**SAMODZIELNY PUBLICZNY
CENTRALNY SZPITAL KLINICZNY**
02 - 097 Warszawa ul. Banacha 1a

Warszawa, dnia 16.11.2018r.

Dotyczy: postępowania o udzielenie zamówienia publicznego w trybie przetargu nieograniczonego na dostawę **drobnego sprzętu kardiologicznego, zestawów do drenażu, systemów do zamykania mostka, oksygenatorów wraz z osprzętem, strzygarek oraz sprzętu endoskopowego i radiologicznego – 10 pakietów**; Postępowanie znak DZP.262.154.2018

W związku z wpłynięciem zapytań do SIWZ dotyczących w/w postępowania Zamawiający udziela następujących odpowiedzi:

Zestaw drenów do oksygenatora zgodnie ze schematem o kodzie: AB1844

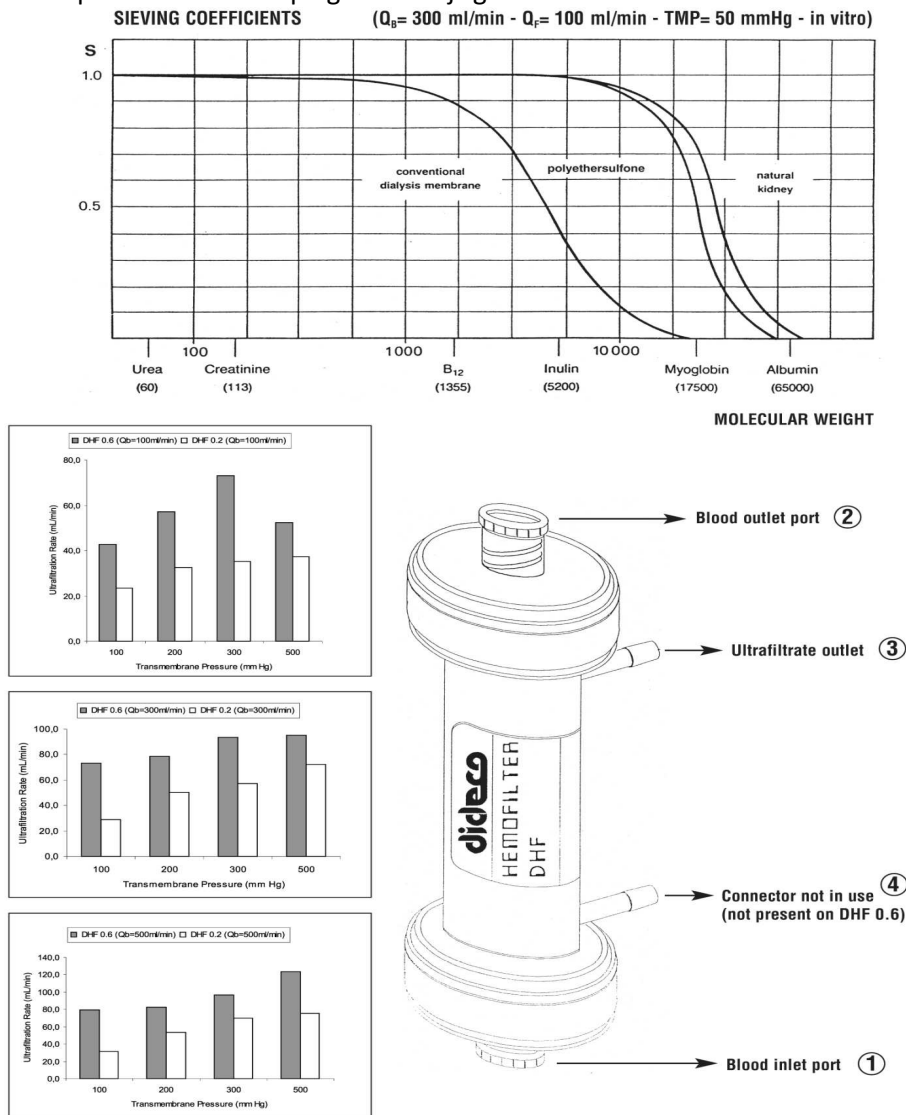
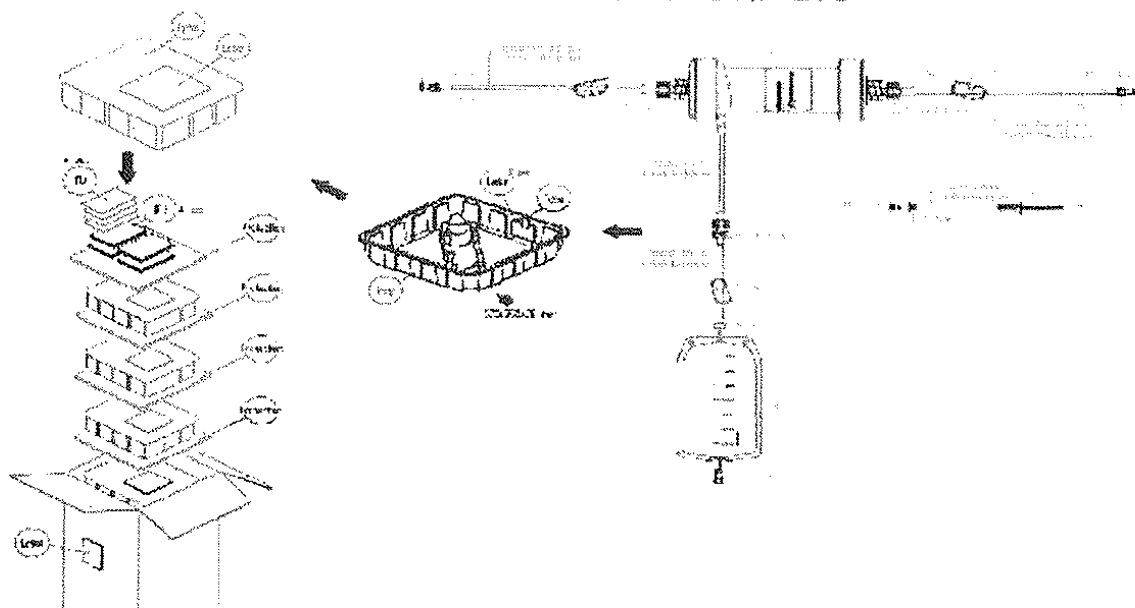
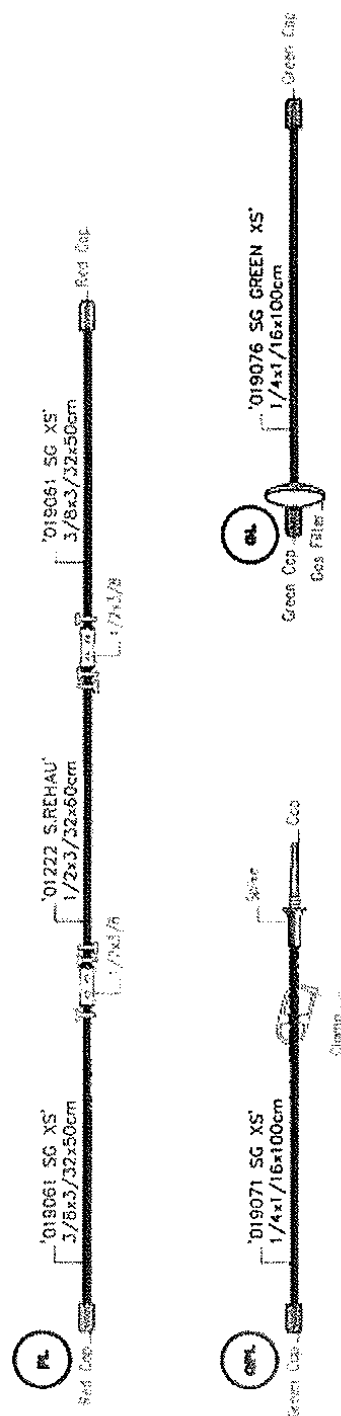
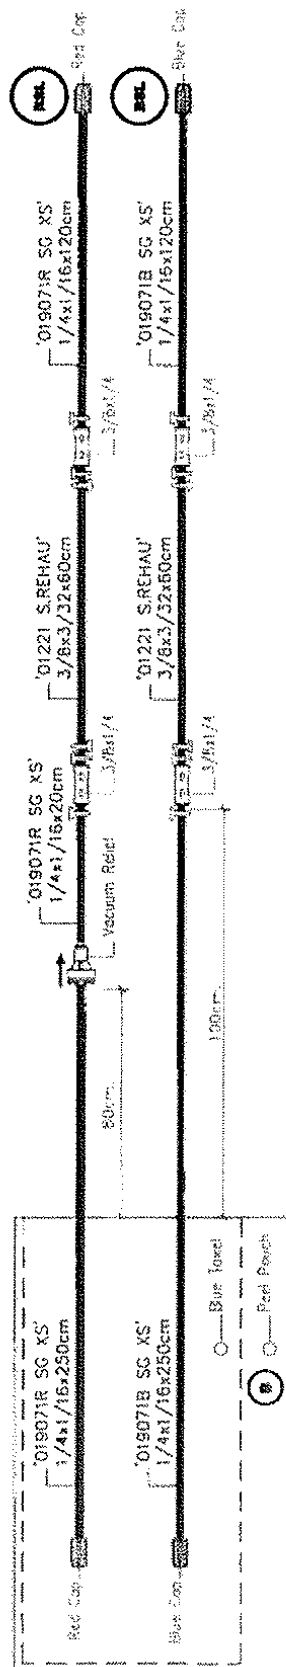
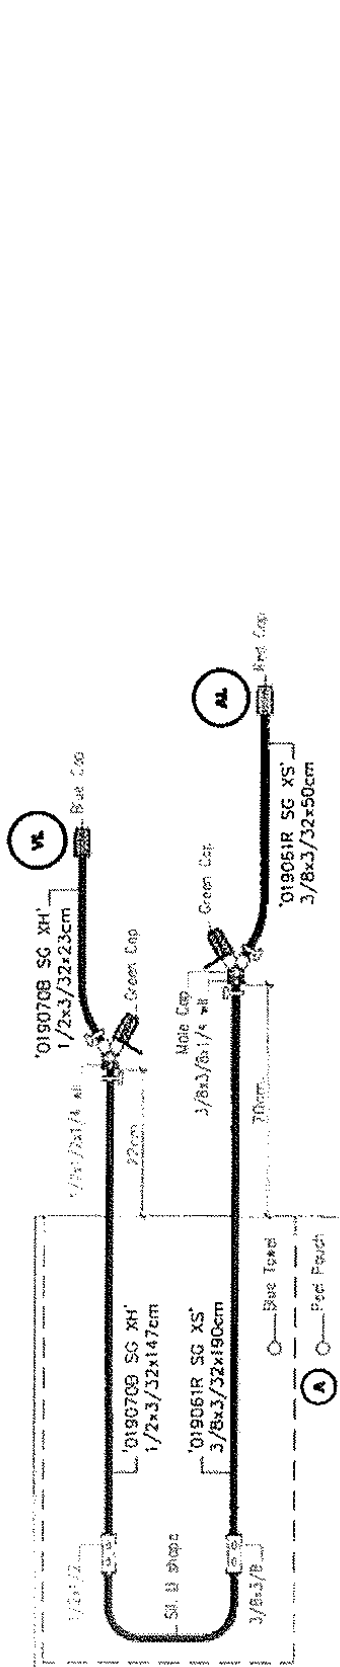
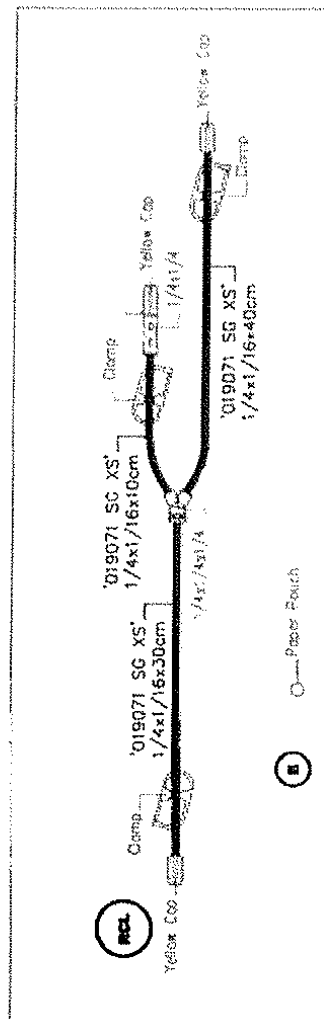
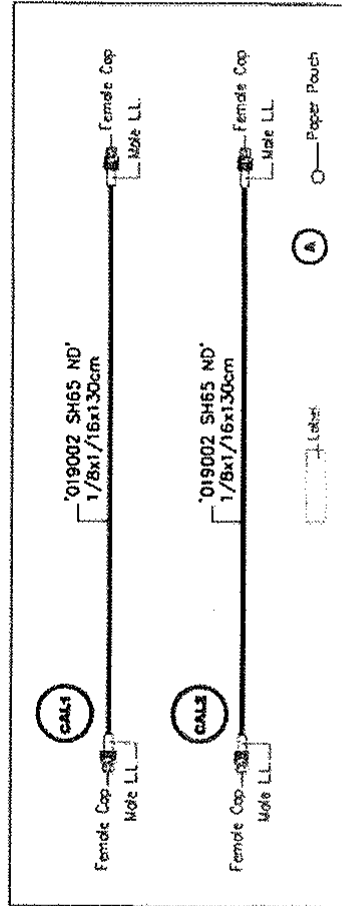
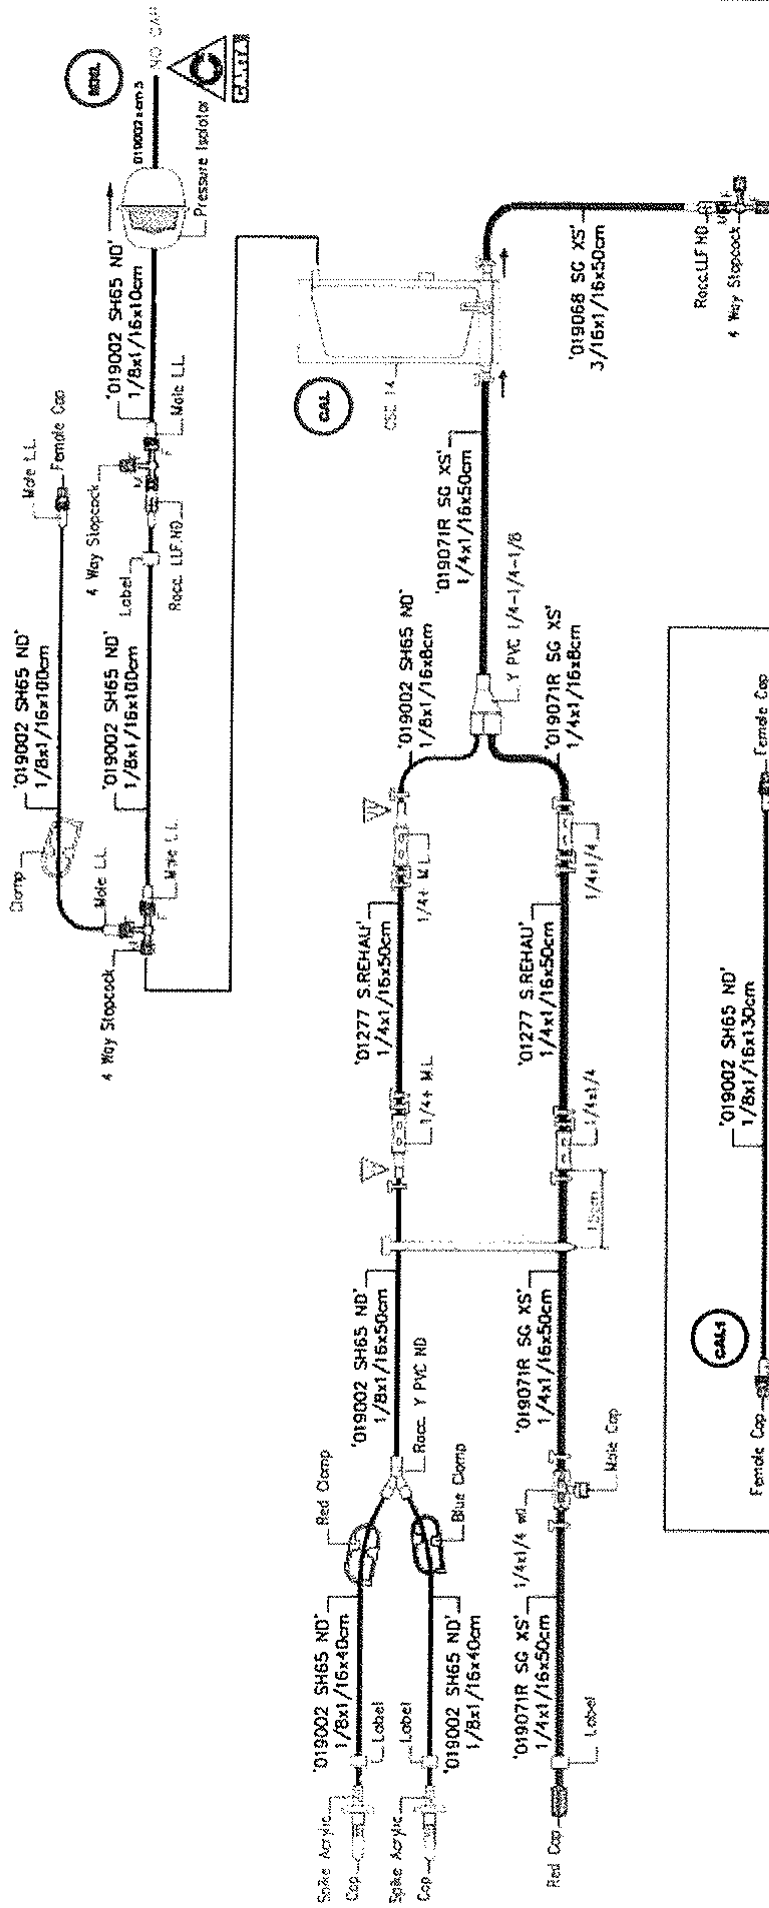
Pytanie 4: Czy Zamawiający w pakiecie nr 6 (oksygenator wraz z osprzętem) dopuści produkty o następującej charakterystyce:

Oksygenator membranowy kapilarny z wbudowanym wymiennikiem ciepła, **filtrem tętniczym** oraz twardym zbiornikiem żylnym z wbudowanym filtrem kardiotomijnym.:

1/zakres rzutu minutowego 0,5 -8,0 l/min

2/powierzchnia wymiany gazowej 1,75 m²

- Substancje filtrujące 41 µm zewnętrzne sito poliestrowe +120 µm wewnętrzna siatka poliestrowa

- Substancje filtrujące 41 µm sito poliestrowe

- 38 µm

4/wlot drenazu 1 x 3/8 cala z filtrem

5/objętość wypełnienia 351 ml. przy jednoczesnym założeniu że oferowany model oksygenatora posiada najniższą wśród oferowanych na rynku produktów wartości tzw. DOV (DYNAMIC OPERATING LEVEL) na którą składają się: wypełnienie zbiornika żylnego , objętość zatrzymania filtra żylnego, minimalny poziom roboczy, objętość wypełnienia modułu oksygenatora.

Zestaw do podawania kardioplegii krwistej zgodnie ze schematem o kodzie: AB0879

Odpowiedź: *Zamawiający dopuszcza.*
